令和3年10月
九州電力株式会社

川内原子力発電所第1号機 廃棄物搬出設備の設置に係る
設計及び工事計画認可申請書の工事計画の記載の変更手続きについて

設計及び工事計画認可申請	第7-2-1図
川内原子力発電所第1号機	
その他発電用原子炉の附属施設	
火災防護設備の系統図	
(消火設備)	
	(1/2)
九州電力株式会社

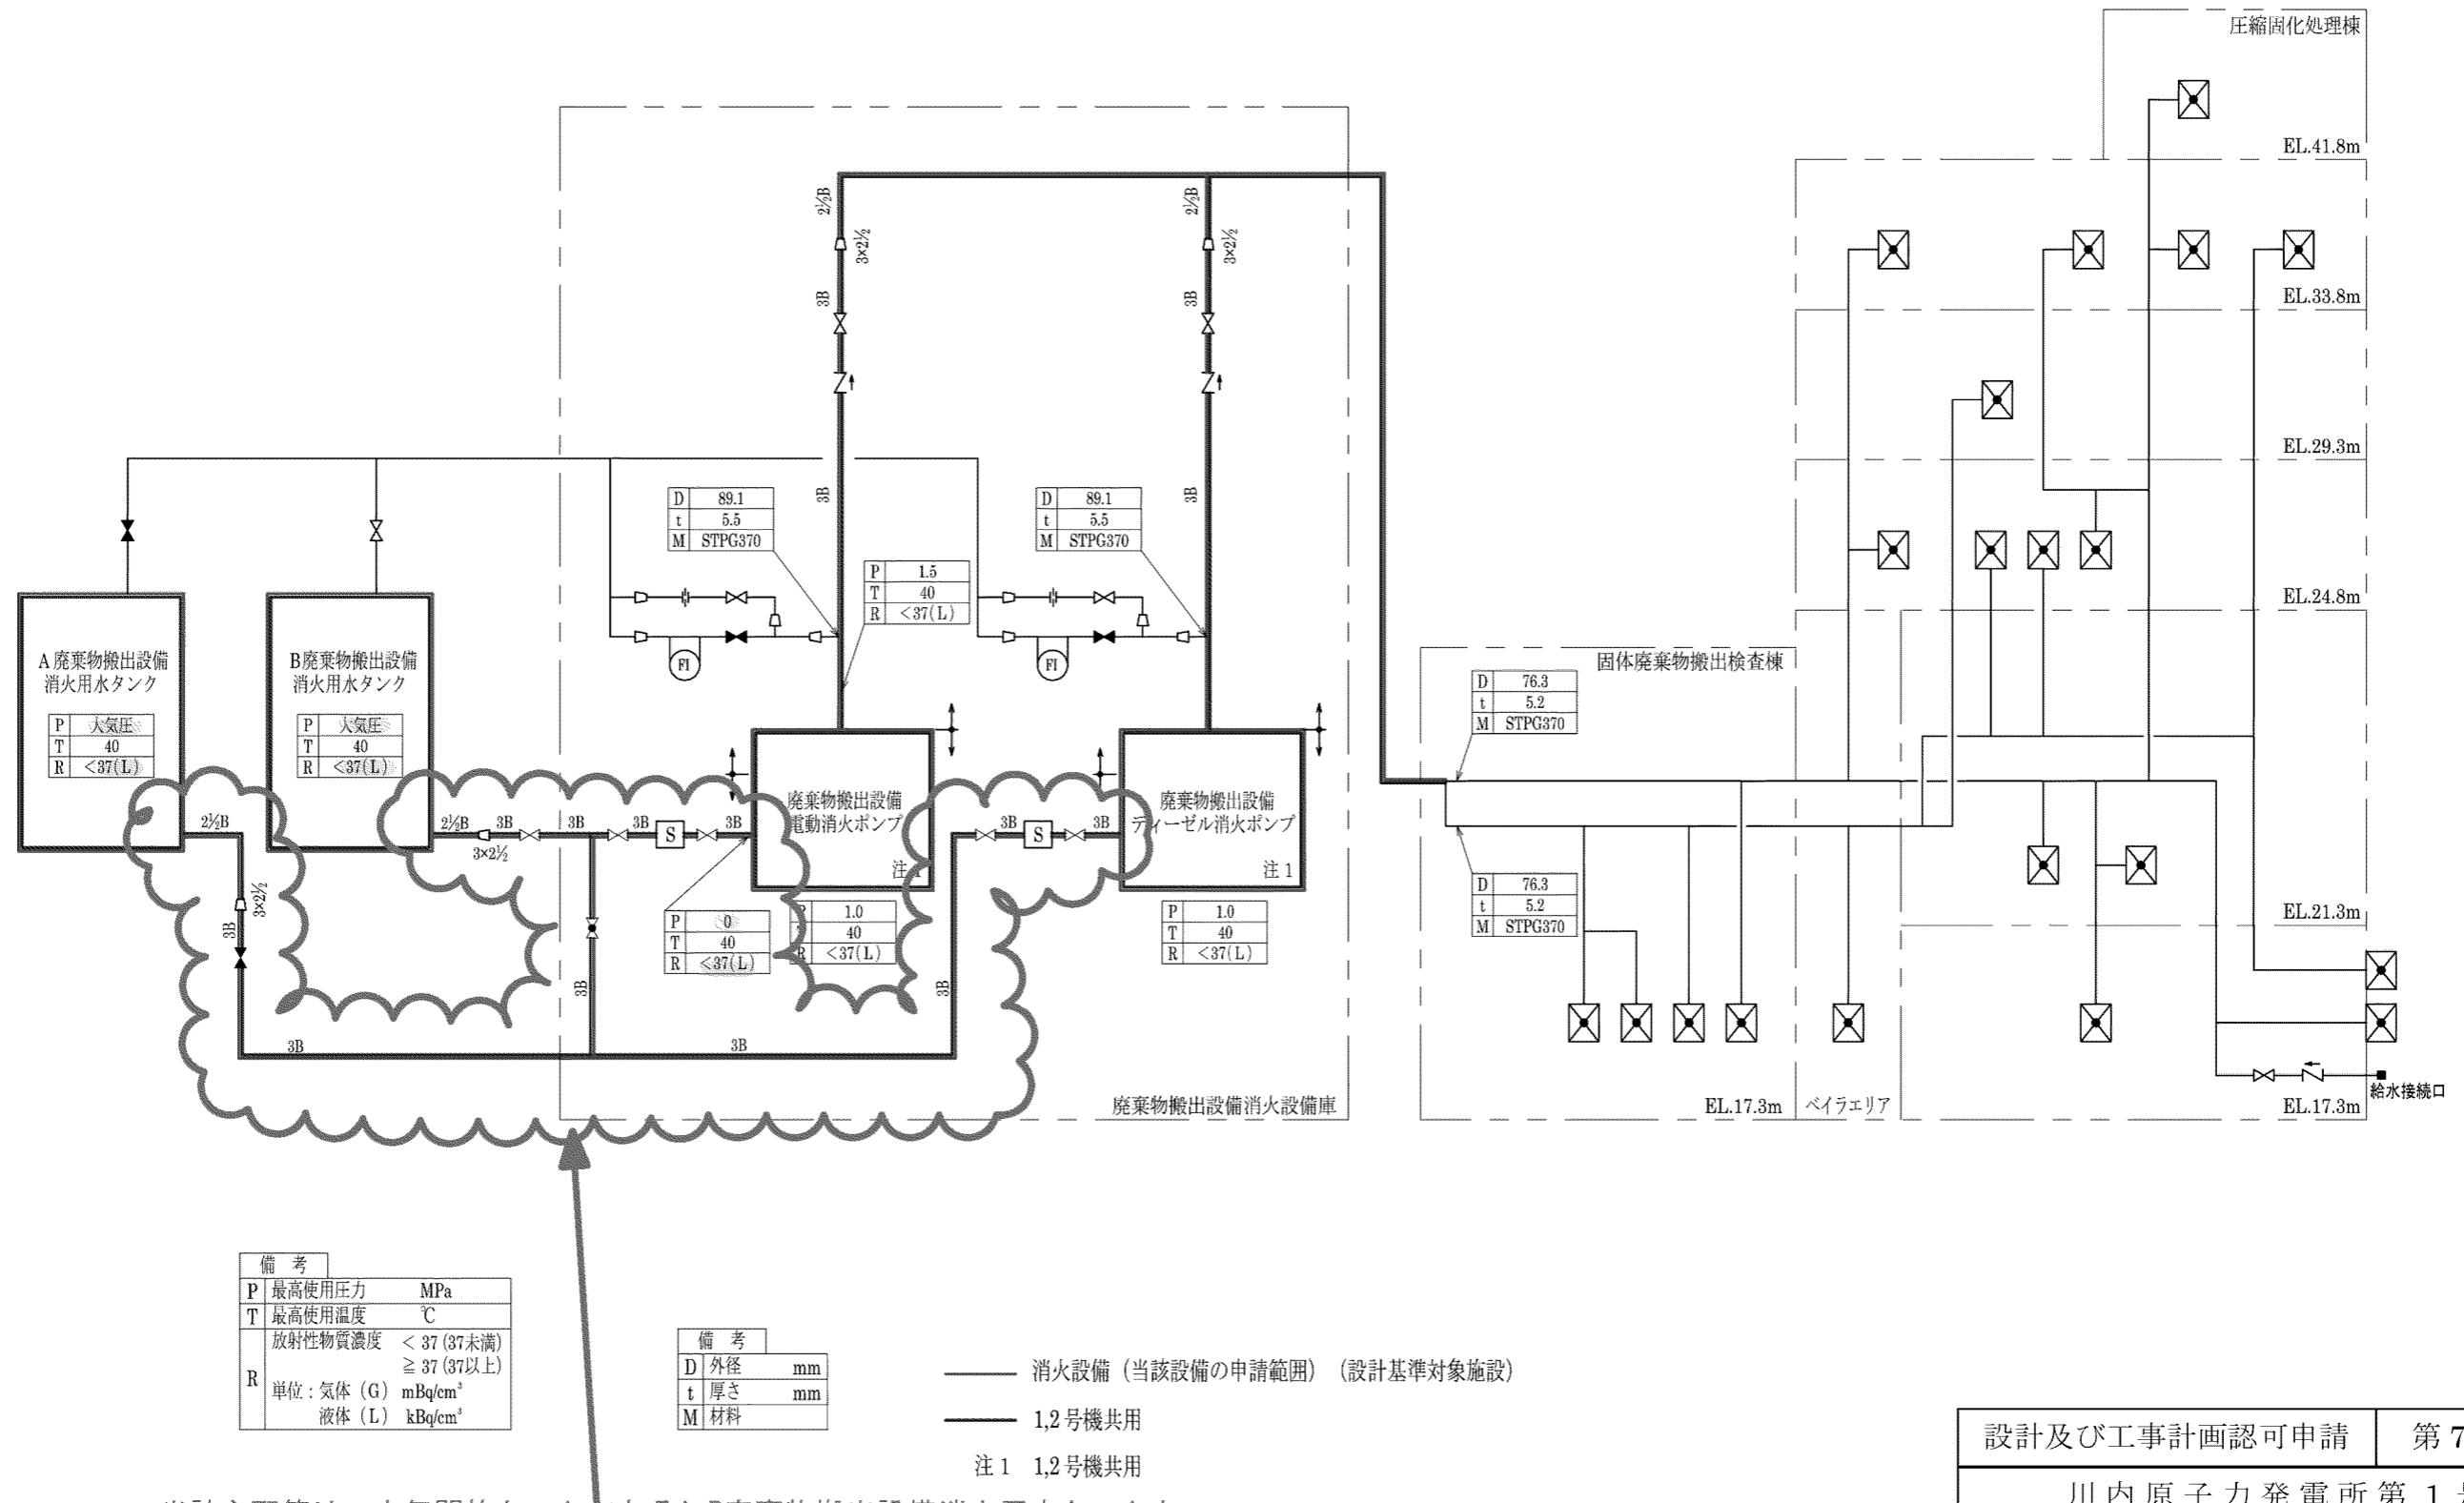
② 火災防護設備の主要設備リスト（2/2）

火災防護設備の主要設備リストにおいて、添付 2 に示す通り、技術基準規則におけるクラス区分の定義に基づいて設定した主配管の『機器クラス』の一部で、クラス区分の定義と整合しない誤記があるため、整合する記載である「Non」に修正するものである。

申請書において、当該主配管の機器クラスを「Non」と区分していることは、クラス 3 管の強度計算の結果を説明している添付資料 10-3-3「クラス 3 管の強度計算書」において、当初申請時から当該主配管の強度計算結果を記載していないことから確認できる。また、別紙 2（参考 1）に示す要目表及び添付図面の内容を技術基準規則におけるクラス区分の定義に照らしても、当該主配管の機器クラスが「Non」となることは明らかである。

要目表では、「建屋内第1分岐点」と記載しており、
「入口」は誤記である。(添付2 (参考1) 参照)

技術基準規則の定義に従うと、当該の主配管の
クラス区分は「Non」となる。
(添付2 (参考1, 2) 参照)

当該主配管は、大気開放タンクであるA,B廃棄物搬出設備消火用水タンクと廃棄物搬出設備電動消火ポンプ及びディーゼル消火ポンプの入口側を接続するものであるから、構造上、配管内外でタンクの静水頭を超える差圧が発生することはない。

したがって、当該主配管に適用している発電用原子力設備規格 設計・建設規格 (JSME S NC1-2012)における最高使用圧力の設定の考え方に基づき、最高使用圧力は「0 MPa」と設定している。

要目表の表記「建屋内第1分岐点」が正しい。
